Commune de VIGOULET-AUZIL

**MODIFICATION
SIMPLIFIEE N°2**

7.1. LISTE DES AVIS PPA

VOIES ENGIS :

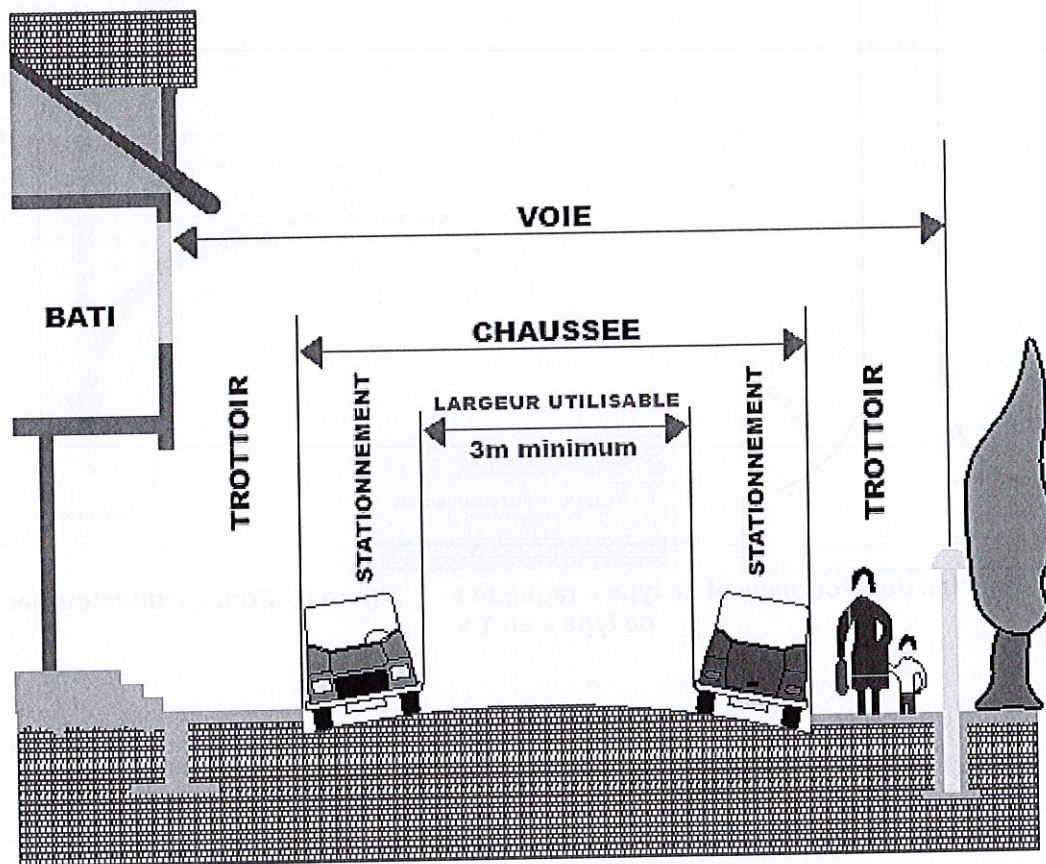
Permettre l'approche des engins d'incendie et de secours par une chaussée carrossable située à moins de 200 mètres de l'entrée de chacun des bâtiments et répondant aux caractéristiques suivantes :

- Largeur utilisable : 3 mètres (bandes de stationnement exclues)
- Force portante : 160 kilo newtons avec un maximum de 90 kilo-newtons par essieu, ceux-ci étant distants de 3,60m au minimum.
- Rayon intérieur : $R = 11$ mètres minimum
- surlargeur : $S = 15/R$ si $R < 50$ mètres (S et R étant exprimés en mètres)
- Hauteur libre : 3.50 mètres
- Pente éventuelle : inférieure à 15 %
- Résistance au poinçonnement : 80 N / cm² sur une surface minimale de 0,20m²

VOIES EN IMPASSE :

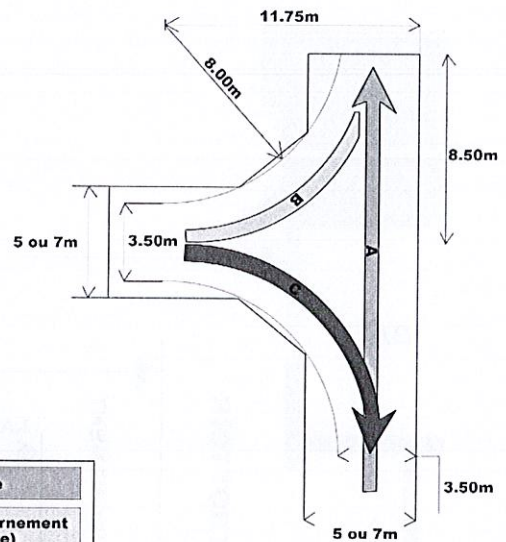
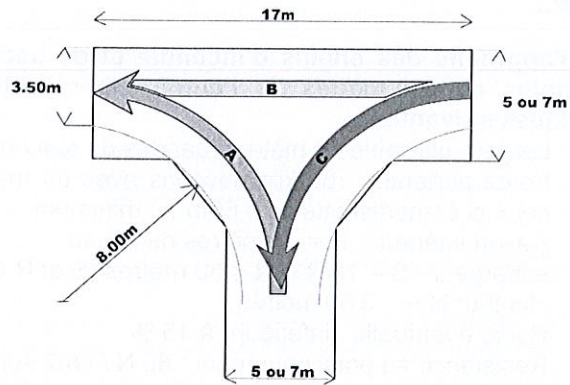
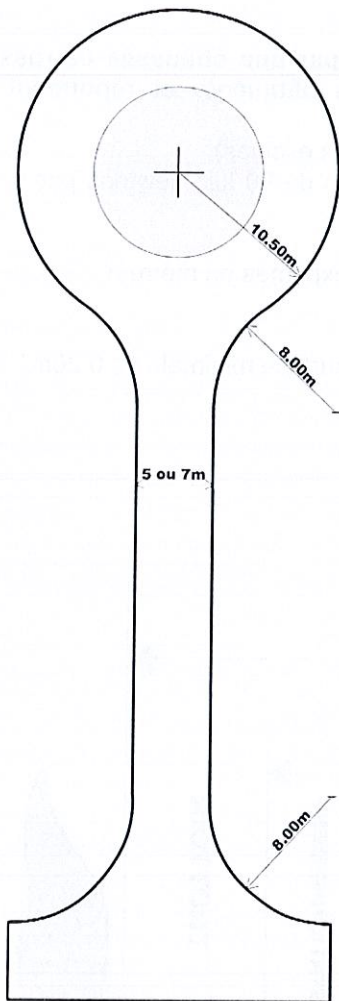
- Pour les voies collectives en impasse, au-delà d'une distance de 60 mètres sans possibilité de demi-tour, il y a lieu de porter la largeur utilisable de la chaussée à 5 mètres et mettre en place une des solutions présentées dans les schémas ci-après afin de permettre le retournement et le croisement des véhicules de secours.
